UNIVERSIDADE FEDERAL DO ESPÍRITO SANTO  
SUPERINTENDÊNCIA DE INFRAESTRUTURA  
DIRETORIA DE PLANEJAMENTO FÍSICO  
COORDENAÇÃO DE PROJETOS E ORÇAMENTOS

## **LAUDO DE ACESSIBILIDADE**

### **CEMUNI 4 – CENTRO DE ARTES - 023**

Passeio (Autor do laudo).

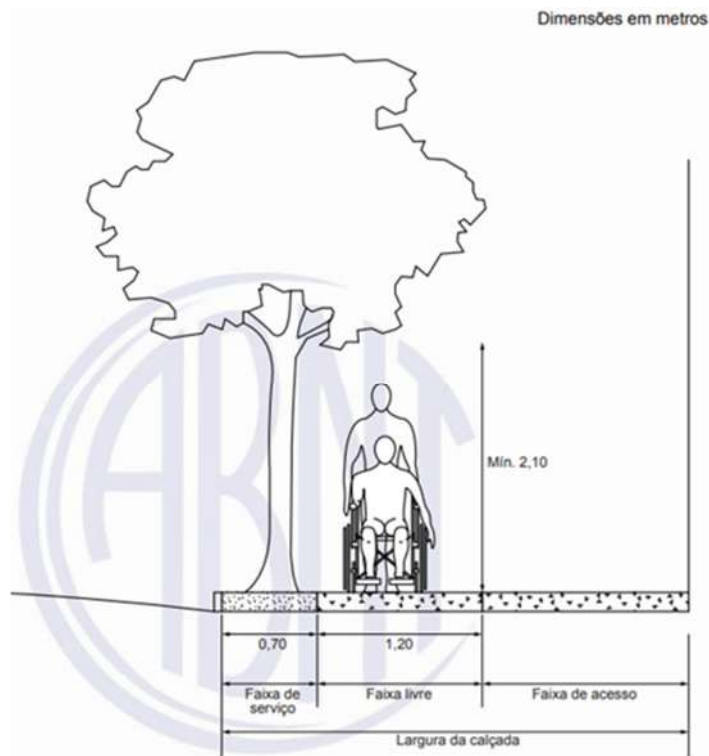
Os caminhos existentes até a edificação são irregulares com várias interferências no nivelamento impedindo a passagem de PCDs, além de não possuírem sinalização tátil de alerta.

- Não há suporte tátil no passeio para facilitar a identificação para pessoas com restrição visual;
- Ausência de piso tátil direcional para orientação ao longo do passeio da edificação, conforme NBR 16537:2016;
- O trajeto possui desníveis sem tratamento adequado;
- Os caminhos existentes até a edificação não possuem sinalização ao longo, apresentam um revestimento inadequado devido a superfície não ser regular, firme, estável, não trepidante para dispositivos com rodas e antiderrapante, sob qualquer condição (seco ou molhado).

- Os materiais de revestimento devem ter acabamento regular, firme, estável, não trepidante para dispositivos com rodas e antiderrapante, sob qualquer condição (seco ou molhado) conforme NBR 9050:2020;
- Criação de calçadas e passeios que cheguem à edificação, providenciando largura mínima faixa livre de 1,20m conforme NBR 9050:2020 e Figura 90 abaixo;

- Providenciar piso direcional tátil e de alerta ao longo do passeio para circulação e orientação dos usuários, conforme NBR 16537/2024;
- Criação de rampas de acesso ao estacionamento seguindo o que estabelece o item 6.6 da ABNT NBR 9050/2020 no que diz respeito ao assunto.

Estacionamento (Autor do laudo).

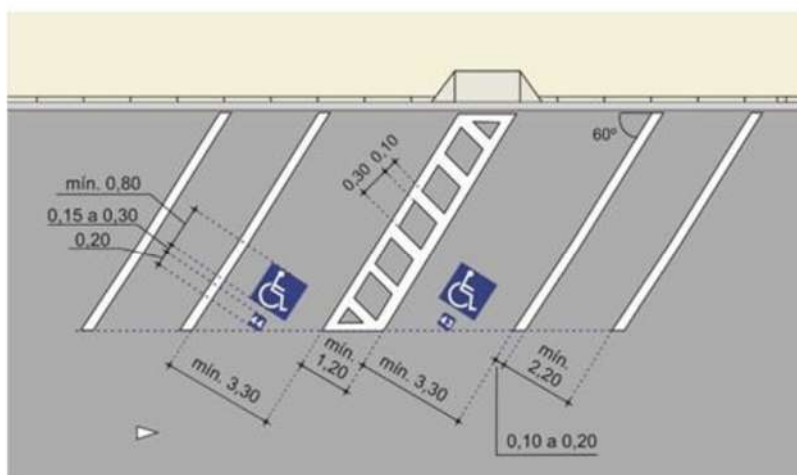
Não foi possível identificar todas as vagas destinadas ao Cemuni 4 devido parte das demarcações estarem desgastadas. Consoante a quantidade total de vagas atribuídas pela universidade à edificação (137 vagas), deve ser demarcado no mínimo sete (7) vagas para ser conduzido por Pessoas Idosas e três (3) para pessoas que conduzam ou sejam conduzidos por pessoas com deficiência e cinco (5) vagas para motocicletas.

- Não há sinalização vertical, uma para cada vaga, conforme regras do CONTRAN;
- As 137 vagas identificadas são de 90 graus e, 7 destas são destinadas para idosos, 3 para pessoas com deficiência e 5 para motos, contudo as vagas para pessoa com deficiência estão próximas de apenas um acesso para o edifício;
- De acordo com o Decreto Federal nº 5.296/04, os estacionamentos de edificações de uso público ou coletivo devem reservar, no mínimo, 2% das vagas, sendo ao menos

uma, para pessoas com deficiência física ou visual, localizadas próximas à entrada principal ou ao elevador, com acesso facilitado aos pedestres e conforme as normas da ABNT, exigência que não é atendida nesta edificação;

- A pintura das vagas e da faixa de embarque e desembarque deve ser na cor BRANCA, conforme estabelecido na Resolução nº 304/2008 do CONTRAN;
- As vagas acessíveis estão vinculadas à rota acessível, deve estar localizada a evitar a circulação entre os veículos e ter piso regular e estável conforme Item 6.14.1.2 NBR 9050/2020;
- Não existe piso regular e estável nas vagas para pessoas com deficiência e nem no direcionamento das pessoas até a rampa existente;

- Demarcar conforme regras do CONTRAN, figura abaixo, e especificação de sinalização vertical e horizontal segundo a DPF, e as novas vagas de estacionamento reservadas para veículos que sejam conduzidos por pessoas com deficiência.

- Utilizar placas de sinalização de acordo com regulamentação CONTRAN, nas dimensões 70cmx 50cm conforme orientação de figura abaixo e referências do volume 01 do manual de sinalização de regulamentação. A placa vertical deve estar instalada a uma altura de 2,50m do piso.
- A demarcação da vaga para pessoa idosa deve seguir o estabelecido na Resolução número 965/2022 do CONTRAN, e seu dimensionamento é conforme estabelecido no código de obras municipal. A placa vertical para a vaga reservada para Pessoa Idosa deve ser exatamente como descrita abaixo, e instalada a uma altura de 2,50m do piso.

Rampas 1,2 e 3, respectivamente (Autor do laudo).

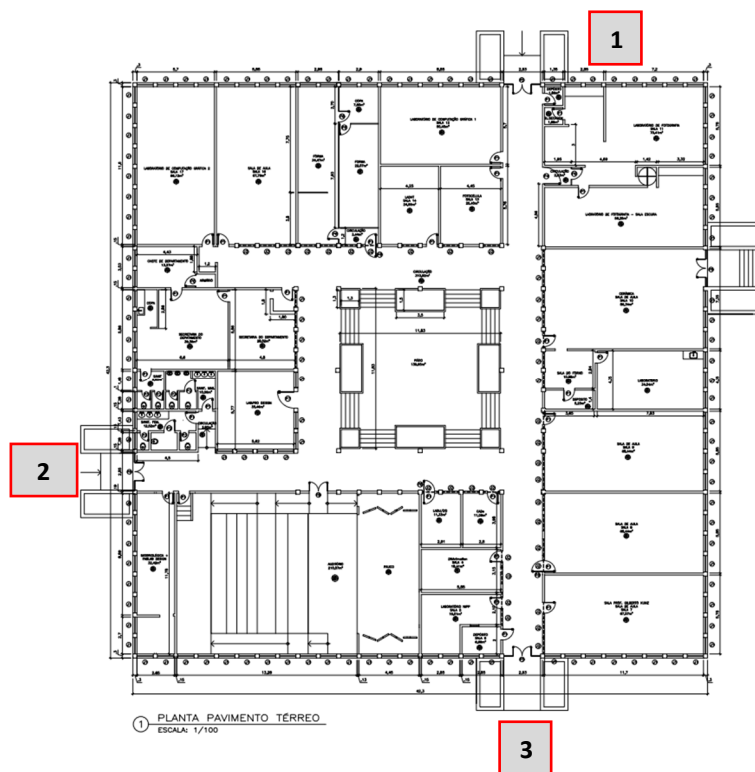
Há uma rampa que interliga a edificação ao prédio Bob Multimeios (primeira imagem) e possui inclinação de 9% e largura de 3,00 m. Além disso, há uma rampa que interliga a edificação ao estacionamento (segunda imagem), e possui inclinação de 5% e largura de 2,40m. Ademais, uma última rampa interliga a edificação a cantina do Centro de Artes (terceira imagem), e possui inclinação de 3% e largura de 2,4.

- Não existe corrimão que deve ser garantida em rampas e escadas;
- Ausência de piso tátil direcional e de alerta para orientação do passeio a entrada da edificação, conforme NBR 16537:2016;
- Não existem paredes laterais, e nem guia de balizamento que deve ser garantida em rampas e escadas;
- Não há proteção contra quedas ao longo da rampa;
- Não possui guarda corpo e corrimão em duas alturas, como recomenda a norma;

● Inclinação inadequada;

- Atender a norma NBR 9050/2020 quanto às alturas de corrimão e guarda corpo, bem como guia de balizamento e sinalizações tátil de piso, vide figura abaixo;

- Atender o item 6.6.2.1 da ABNT NBR 9050:2020, no que diz respeito a inclinação de rampas.

- Atender ao item 4.3.7.2 da ABNT NBR 9050:2020, no que diz respeito proteção a contra queda em áreas de circulação.

Portas de acesso às salas (Autor do laudo).

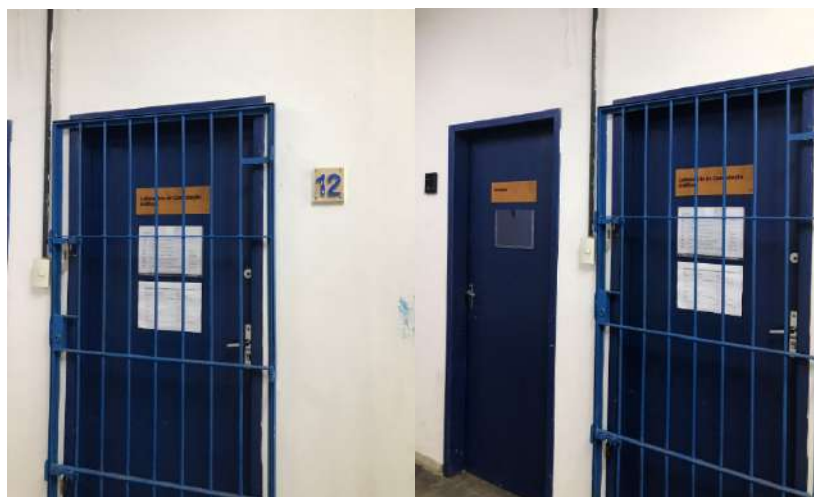
As salas estão localizadas ao longo das rotas acessíveis, de modo que, estas possuem portas de acesso de 0,80m, pintadas de azul e com intensificação do número corresponde da sala em relevo.

- Não há mesas acessíveis a P.C.R. nas salas de aula;
- Corredores estreitos entre as cadeiras;
- A altura da borda inferior da lousa é maior que 0,90 m em relação ao piso, possui 1m;
- Não existe área de manobra junto à lousa (1,20 x 1,50 m) para manobra de 180°;
- Não existe sistema de comunicação para pessoas com deficiência ou mobilidade reduzida, nem para as com perda visual e auditiva.

- As lousas devem ser acessíveis e instaladas a uma altura inferior máxima de 0,90 m do piso em 12 salas de aulas existentes. Deve ser garantida a área de aproximação lateral e manobra da cadeira de rodas, segundo o item 10.15.1 da ABNT NBR 9050:2020;
- Recomenda-se que elementos do mobiliário interno sejam acessíveis, garantindo-se as áreas de aproximação e manobra e as faixas de alcance manual, visual e auditivo, conforme especificações do item 10.15.5 da ABNT NBR 9050:2020;

- Por recomendação da norma deve ser assegurado sistema de comunicação para pessoas com deficiência ou mobilidade reduzida, em especial as com perda visual e auditiva. Recomenda-se recurso sem fio;

Rampa de acesso aos sanitários (Autor do laudo).

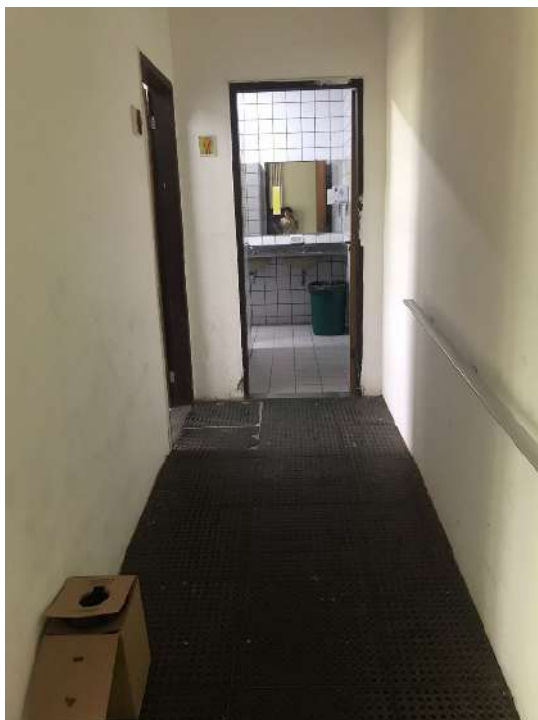
Os blocos de banheiros na edificação se encontram em um nível elevado ao do restante da edificação, por isso, uma rampa com inclinação de 6%, que interliga esses dois níveis.
